GEMEINSAME EXPERTENTAGUNG FÜR DIE DEM  
ÜBEREINKOMMEN ÜBER DIE INTERNATIONALE BEFÖRDERUNG  
VON GEFÄHRLICHEN GÜTERN AUF BINNENWASSERSTRASSEN  
BEIGEFÜGTE VERORDNUNG (ADN)  
(SICHERHEITSAUSSCHUSS)  
(26. Tagung, Genf, 26. bis 30. Januar 2015)  
Punkt 5 b) zur vorläufigen Tagesordnung

VORSCHLÄGE FÜR ÄNDERUNGEN DER DEM ADN BEIGEFÜGTEN VERORDNUNG:

## **Explosionsschutz auf Tankschiffen**

### **Aufzeichnung des Sekretariats<sup>1</sup>**

## Beispiele für Zusammenladungen

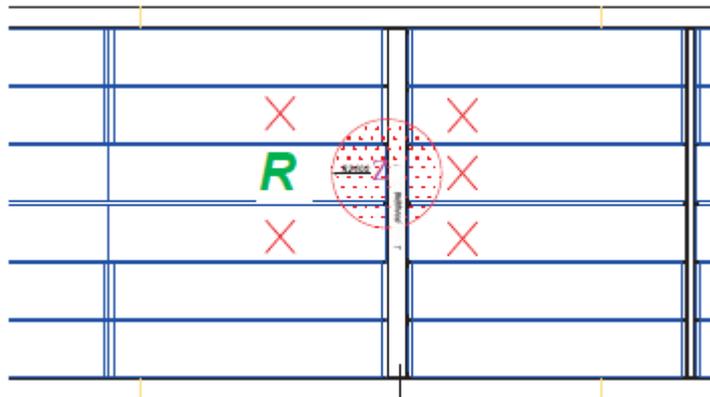
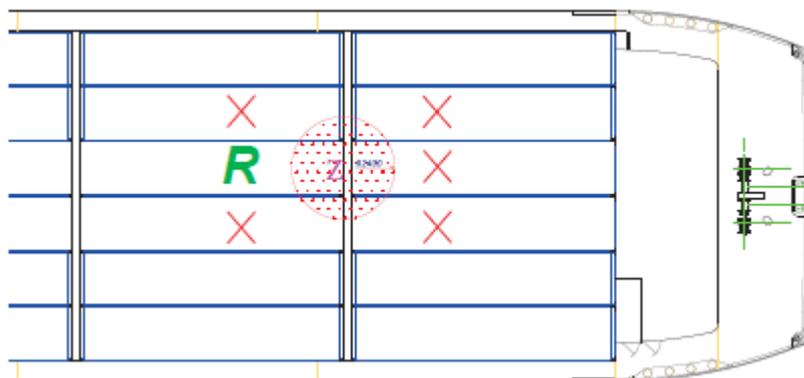
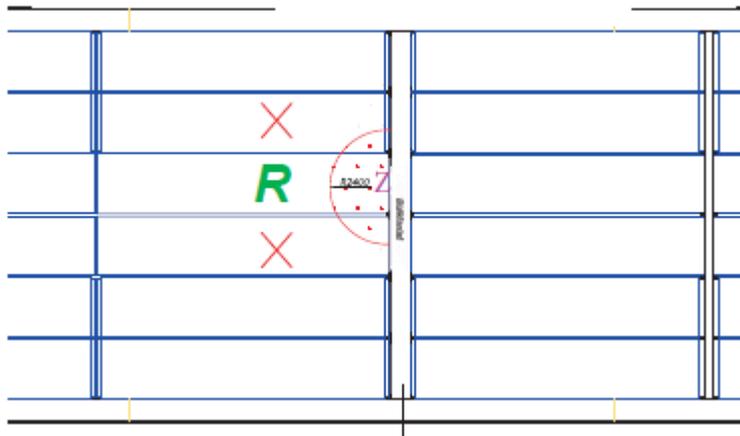
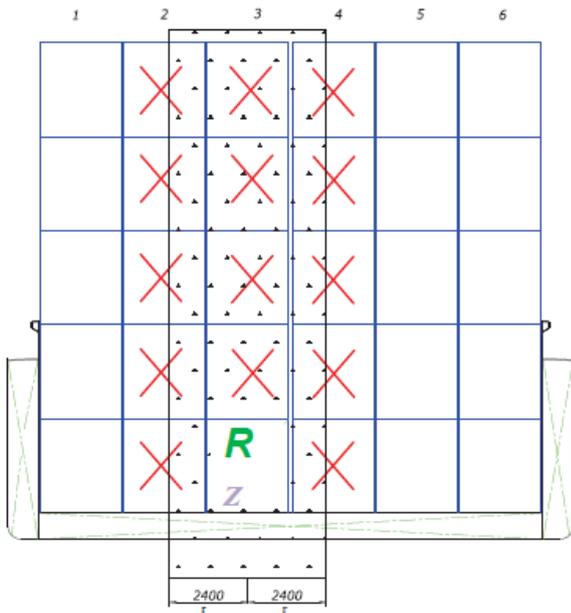
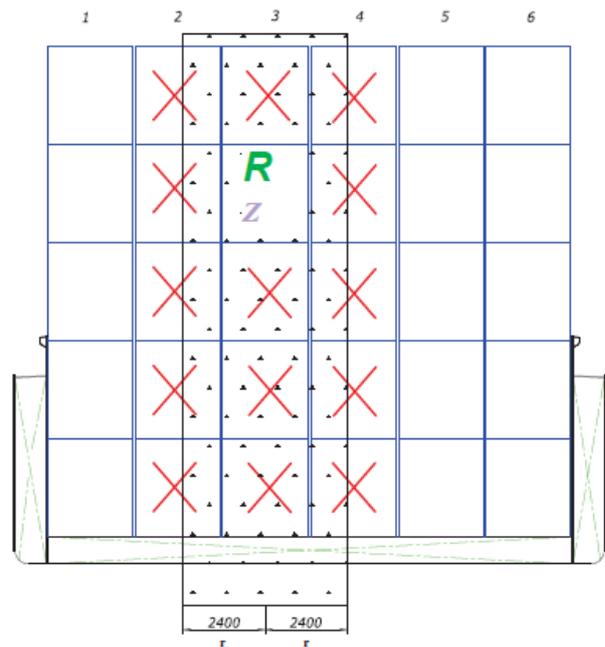
3. Folgenden neuen Absatz 7.1.4.4.4 einfügen:

„7.1.4.4.4 Container mit elektrischen Anlagen dürfen nur mit beweglichen elektrischen Kabel nach Unterabschnitt 9.1.0.56 verbunden oder in Betrieb genommen werden, wenn

a) die elektrischen Anlagen vom Typ „bescheinigte Sicherheit“ sind;

b) die Zündquelle des Containers ausreichend getrennt ist von Containern, die Stoffe der

- Klasse 2 mit Gefahrzettel 2.1 in Kapitel 3.2 Tabelle A Spalte (5);
- Klasse 3, Verpackungsgruppe I oder II;
- Klasse 4.3;
- Klasse 6.1, Verpackungsgruppe I oder II, mit einer zusätzlichen Gefahr der Klasse 4.3;
- Klasse 8, Verpackungsgruppe I, mit einer zusätzlichen Gefahr der Klasse 3; und
- Klasse 8, Verpackungsgruppe I oder II, mit einer zusätzlichen Gefahr der Klasse 4.3

enthalten. Diese Voraussetzung gilt als erfüllt, wenn kein Container, der die oben genannten Stoffe enthält, in einem zylindrischen Bereich mit einem Radius von 2,4 m um die Zündquelle und von unbegrenzter vertikaler Ausdehnung gestaut ist.

Diese Voraussetzung gilt nicht, wenn Container, die nicht vom Typ „bescheinigte Sicherheit“ sind, und Container, die die oben genannten Stoffe enthalten, in getrennten Laderäumen gestaut sind.“.
